DODATEK Č. 1

**„Návštěvnícké středisko NPP Hodonínská Důbrava – Dům přírody Hodonínské
Důbravy – expozice“**

ZMĚNOVÝ LIST

číslo: ZL č. 01

Pohled čelní + schema pružin

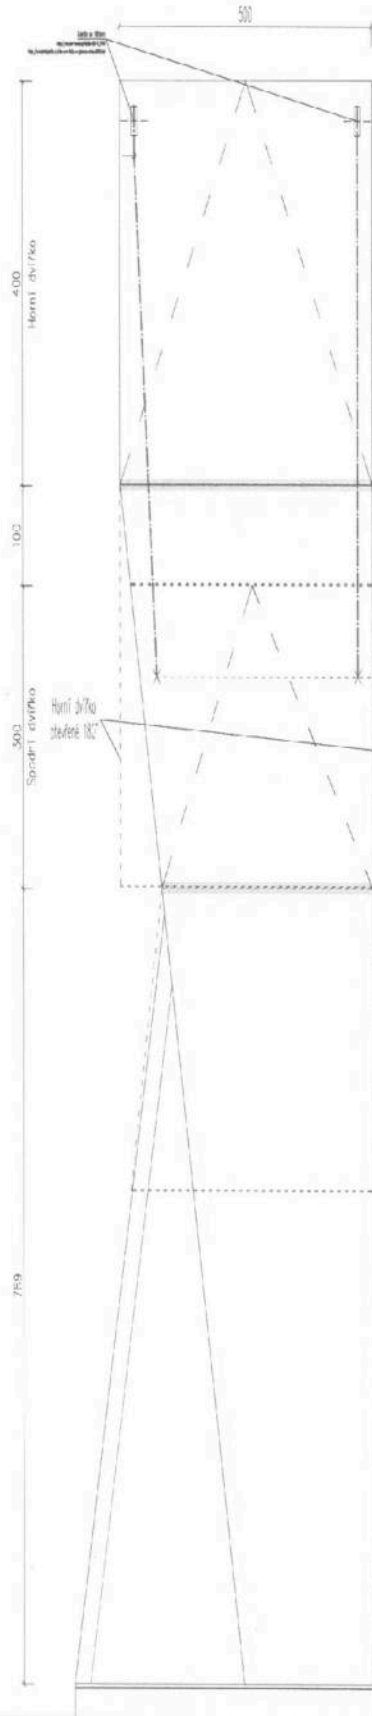
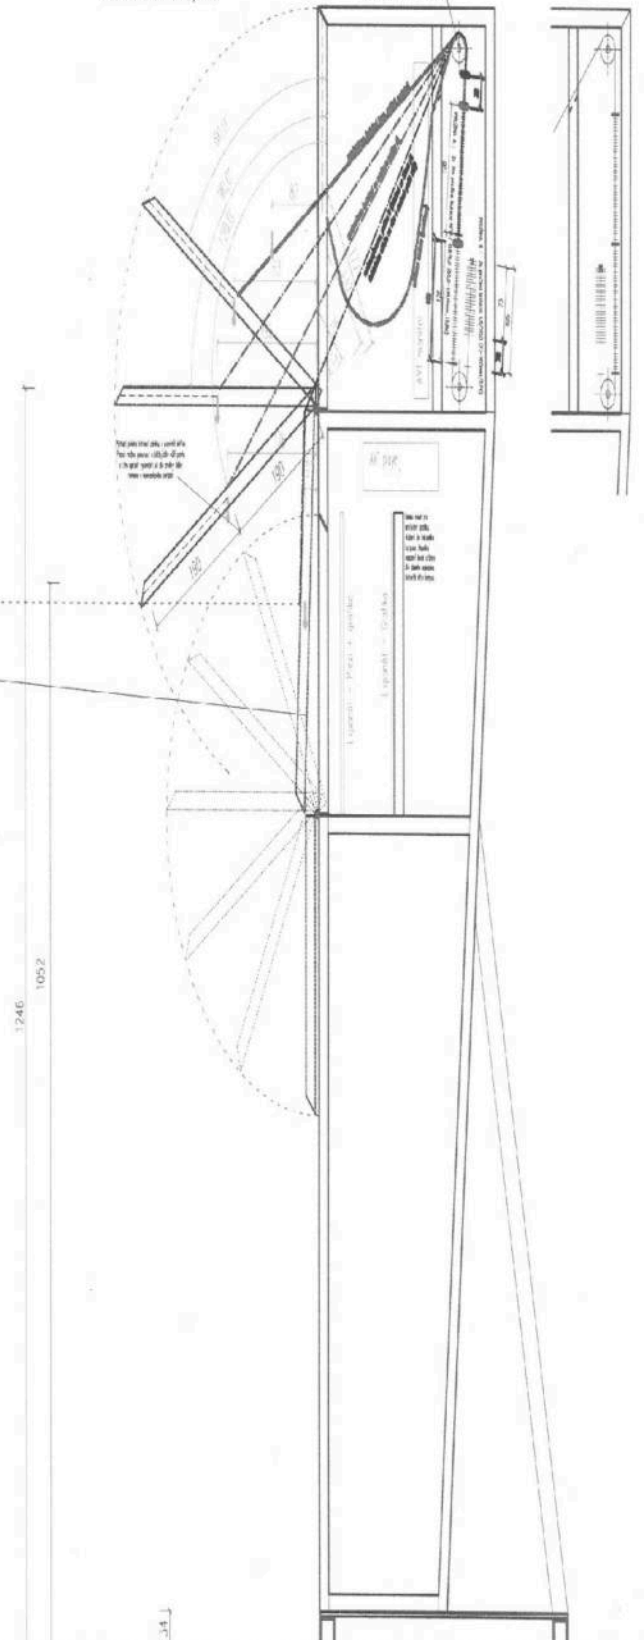
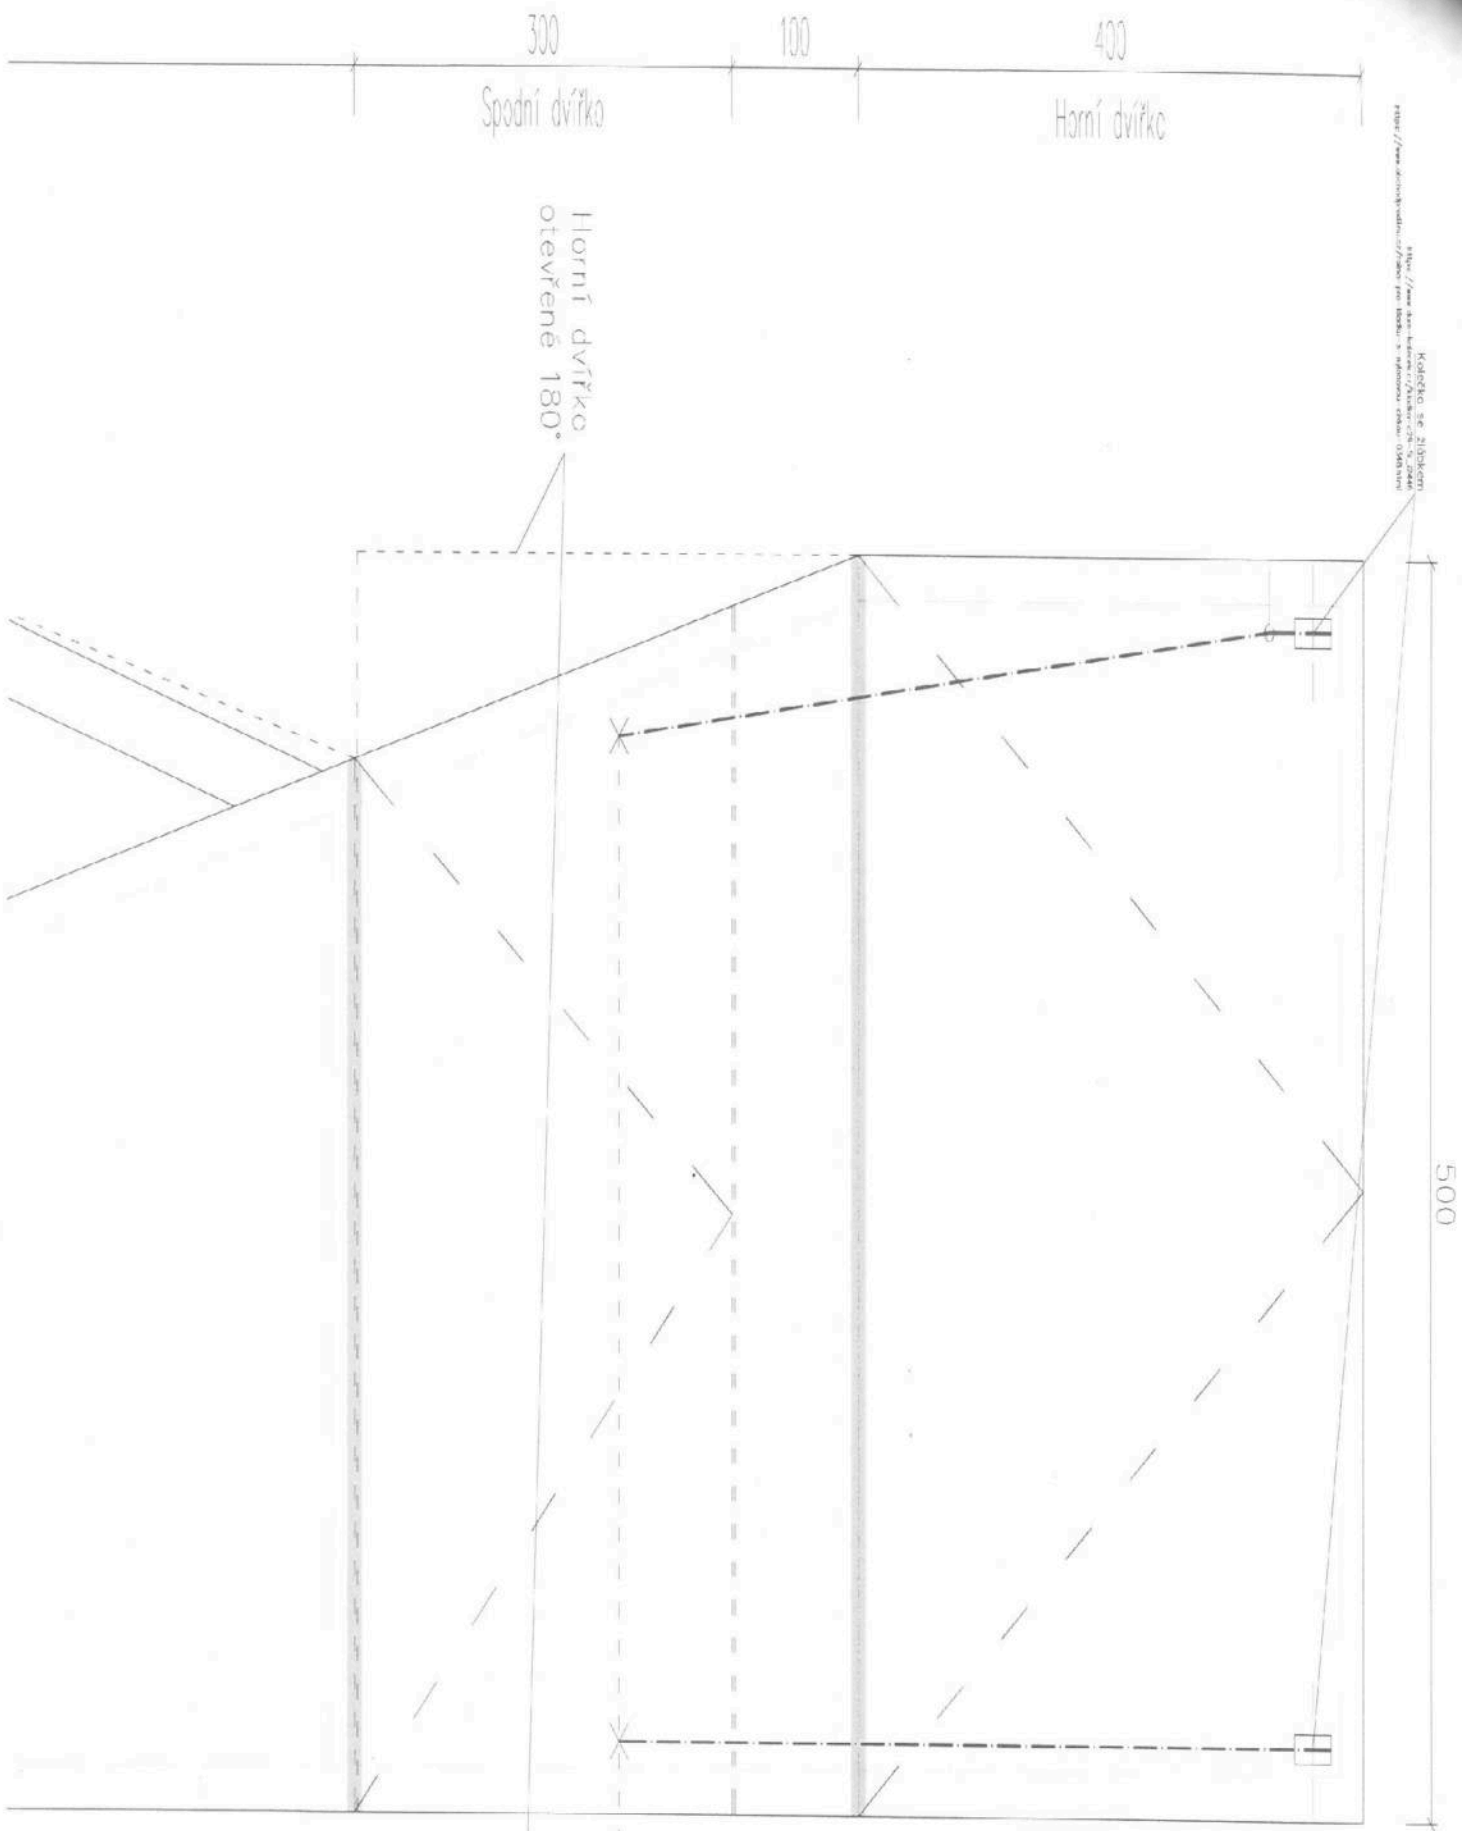
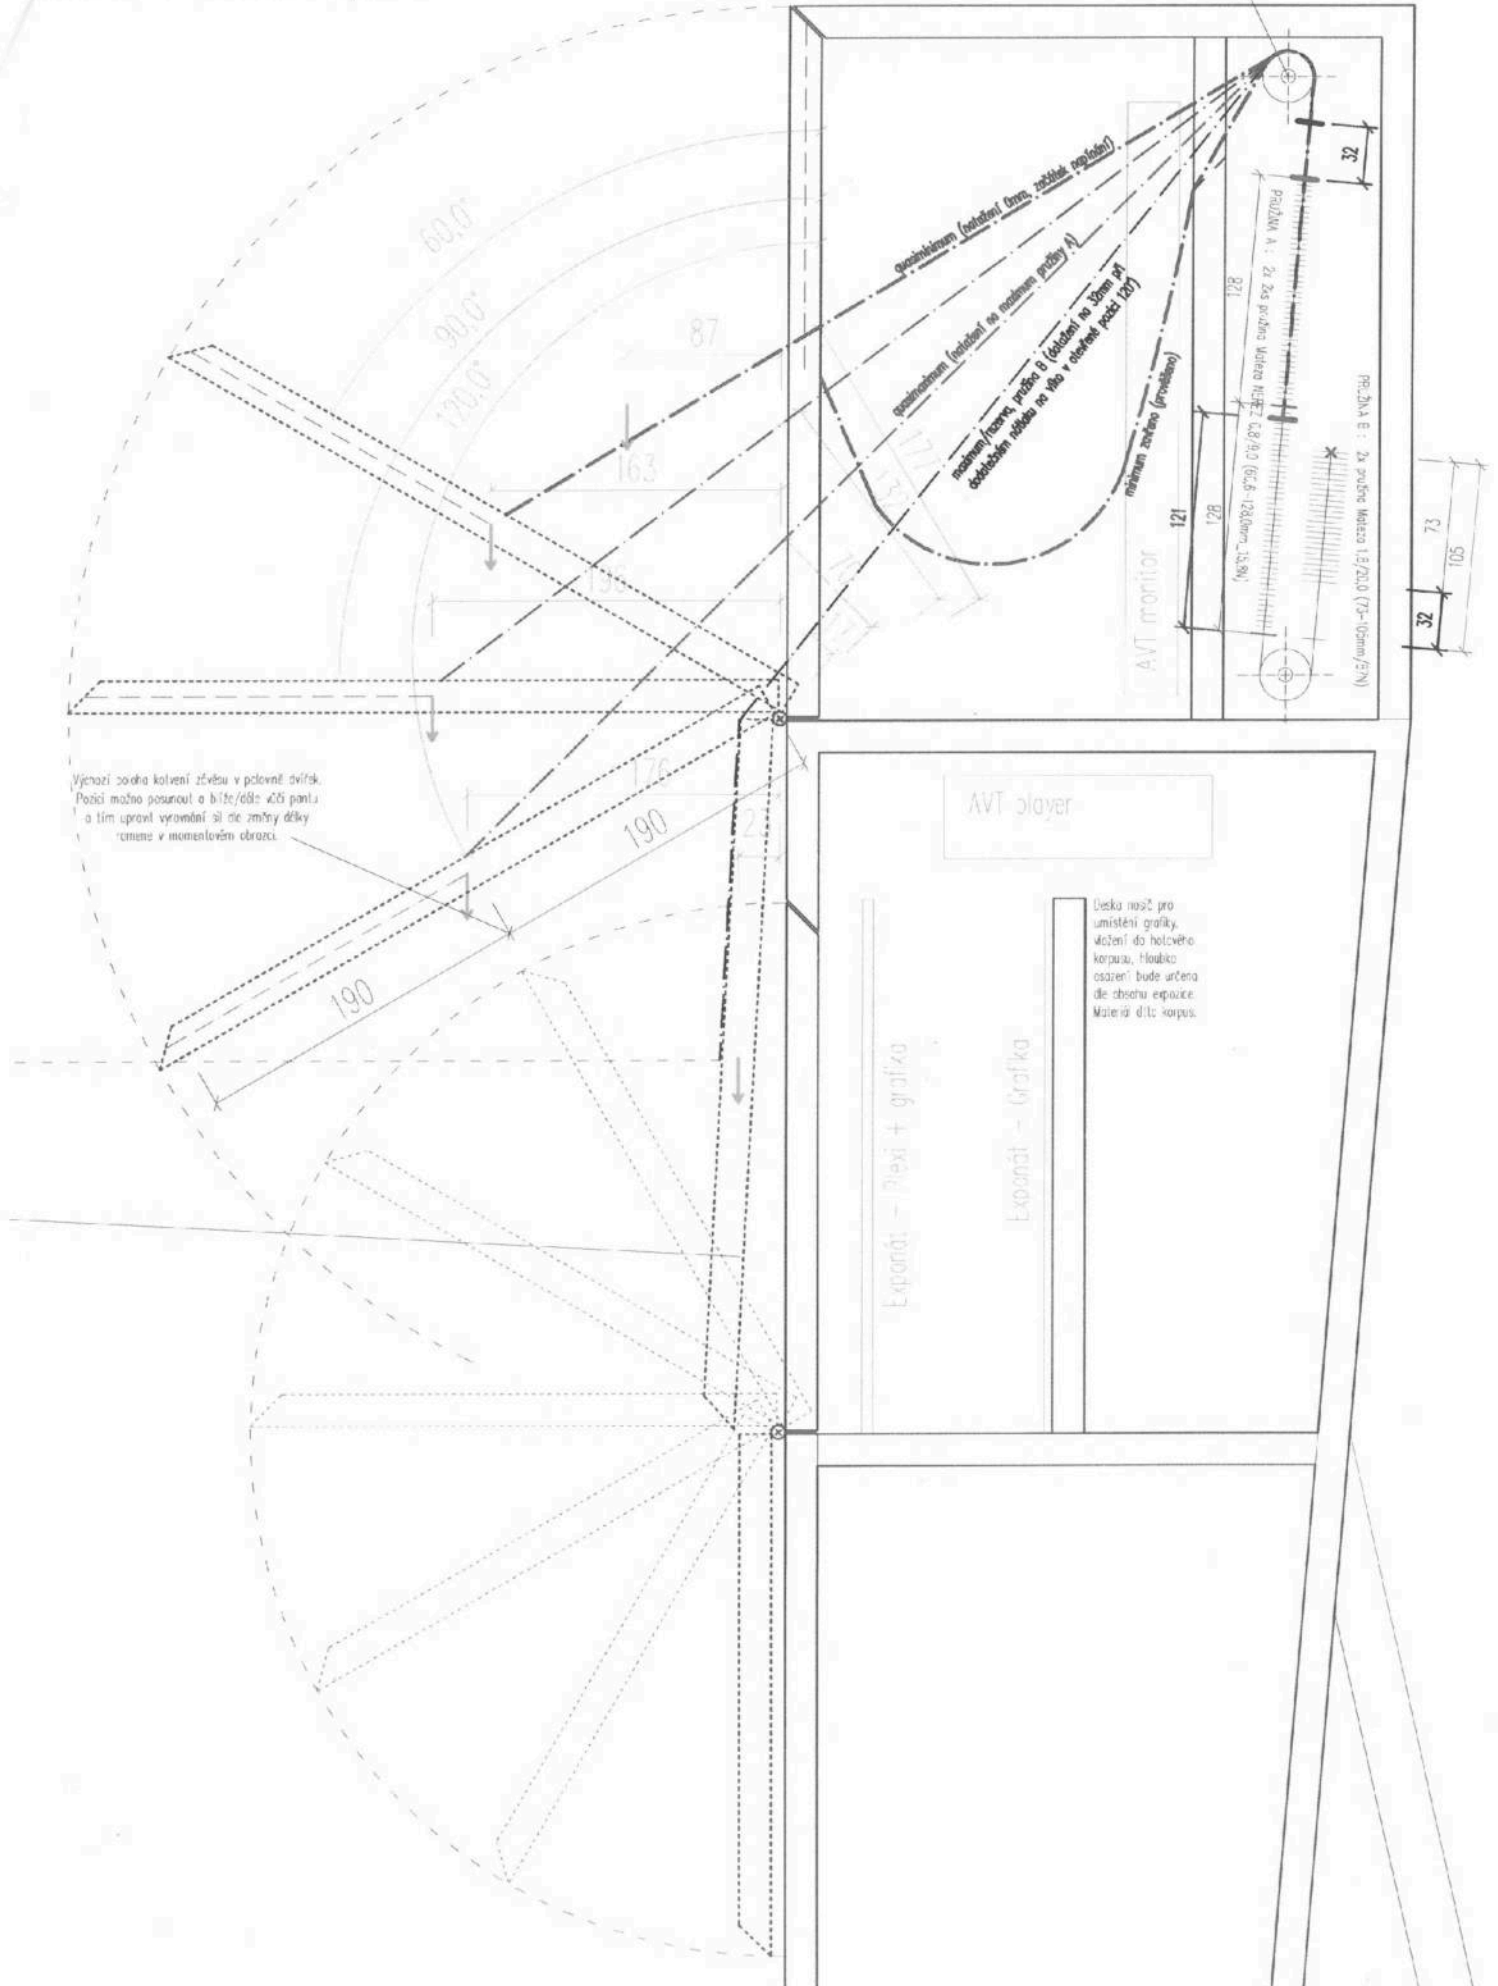
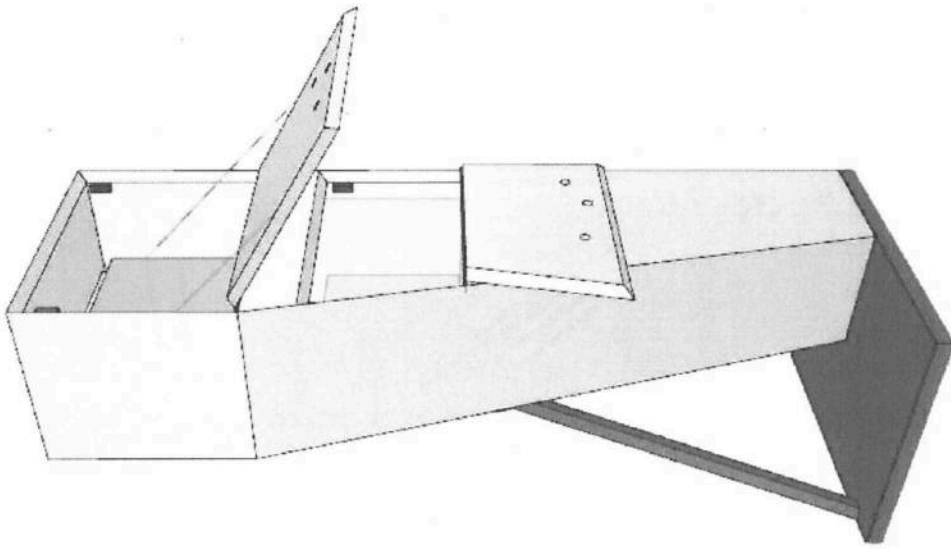
- 1) Exponát Infokrabice E.01a - dle vzorkování se na maketě výrobku prokázalo, že nejdou užit žádné panty bez průvěsu dvířek. Viz příloha-infokrab-E01a

Byl řešen průvės dvířek za použití původně navrhovaných pantů. Byl dohodnut nový způsob otevírání dvířek, a to sklopný způsob místo otevírání křídlového. Důvodem změny je velký průvės dvířek při otevíření a tím komplikované zavření.

Pokus s kratšími pružinami nebo delšími nejsou, závěs v 1/2 dvířka od pantu

- 1) **Exponát E.01a Infokrabice** - 5ks. Bylo zvoleno otvírání dvířek sklopné (namísto otevíracích křídel složených do tvaru L), shodně jako na exponátu E.01b (Infokrabice s projektorem). Pro aretaci dvířek je návrh doplněn o táhlo s navijákem 1ks á infokrabice, Výkresová dokumentace změny v příloze ve složce infokrab-E01a.
- 2) **Exponát E.01c Infokrabice** - 7ks. Návrh doplněn o tlačné vzpěry 2ks á infokrabice. Výkresová dokumentace změny v příloze ve složce infokrab-E01c.
- 3) **Exponát pexebox** - navýšení objemu materiálu na výrobu, kde dochází k úpravě otočných částí pexeboxu - „kartičky“ o celkové výměře ca 0,8 m2. Je změněna díra v kostce z kulaté na oválnou, z tohoto důvodu je potřebné zvolit jiný technologický postup pro výrobu. Výkresová dokumentace změny v příloze ve složce pexebox-

1/ **Exponát Infokrabice E.01a** – Předmětný výstavní exponát je autorským originálem a bez zhotovení prototypu nelze jeho funkčnost a zejména bezpečnost dotáhnout do finální podoby. Úprava navržená zhotovitelem přinese zvýšenou bezpečnost exponátu. GP (AD) doporučuje změnu schválit.
